浜岡原子力発電所原子炉施設保安規定変更認可申請書
補足説明資料
(コメントに対する回答について)

令和4年4月7日

中部電力株式会社

【コメントNo.16】

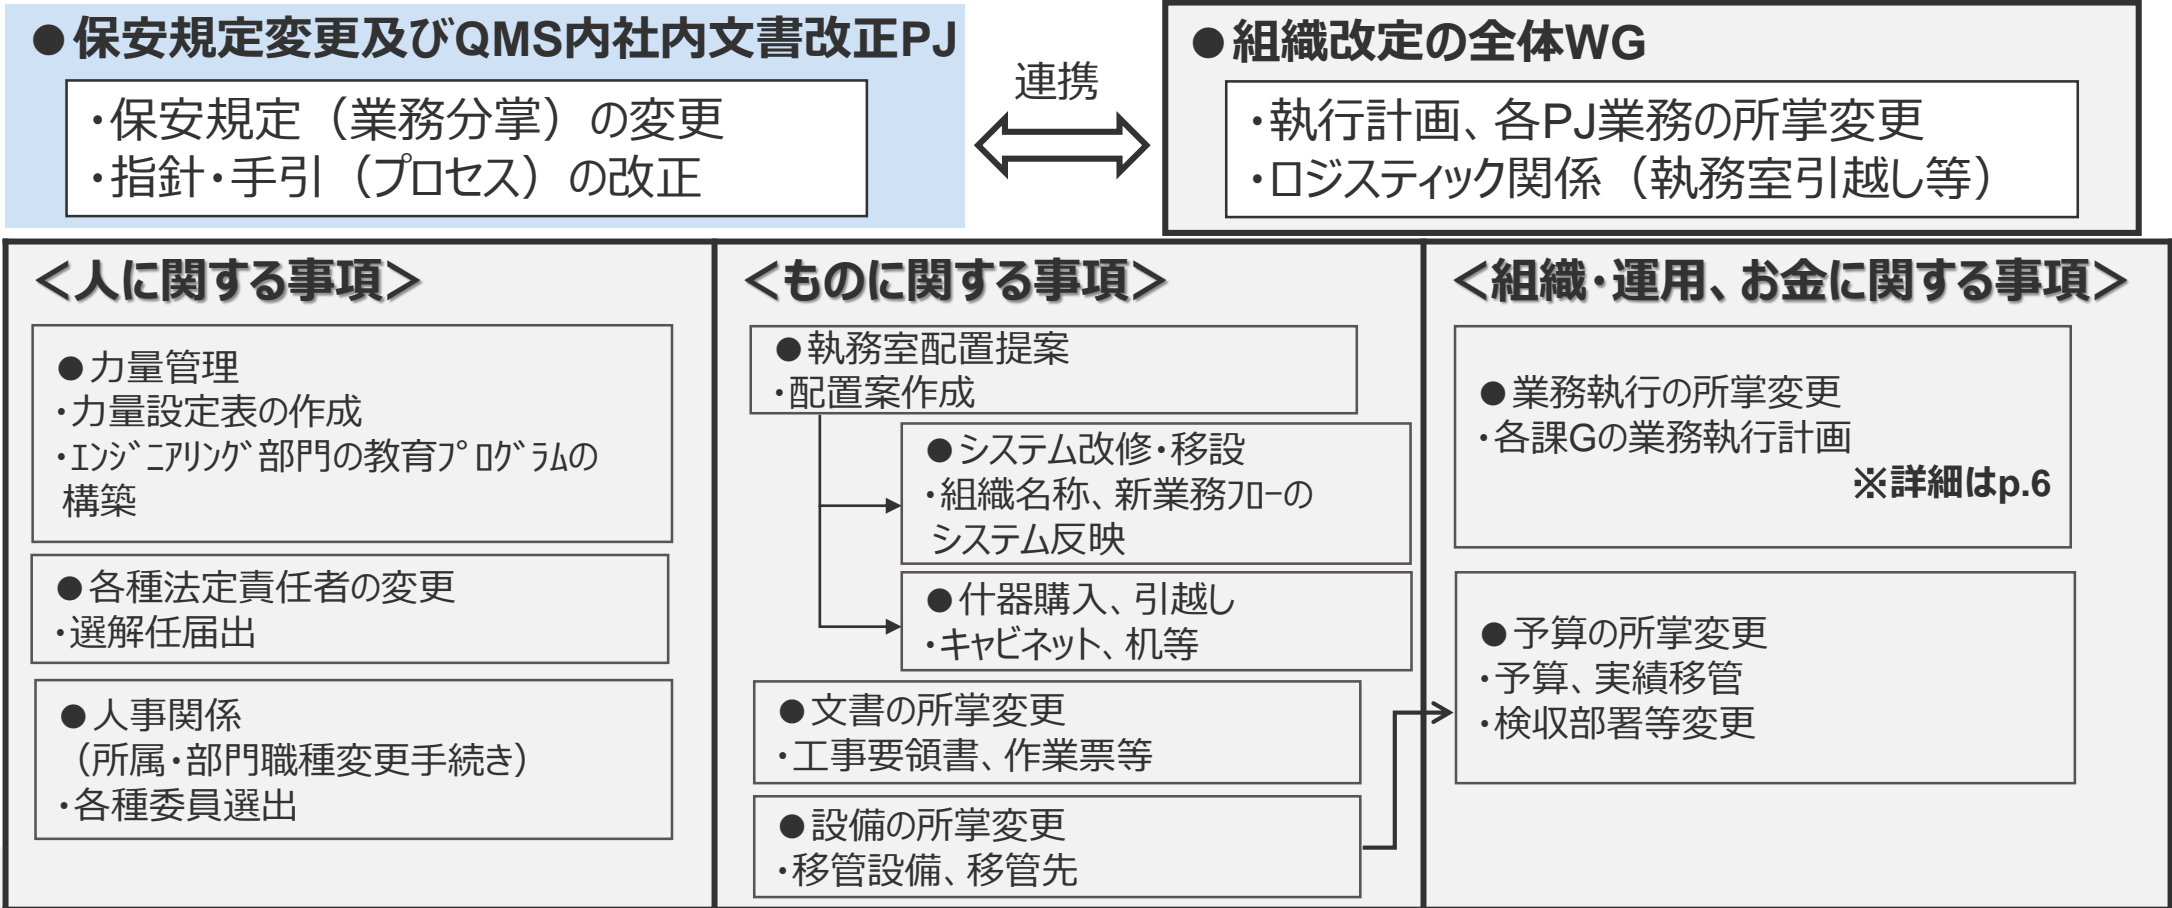
組織改定全体WGのうち、保安規定と組織変更に係る部分について、どのような課題が抽出され、どう解決したのかについて、具体的な内容を示すこと。

3~6ページ参照。
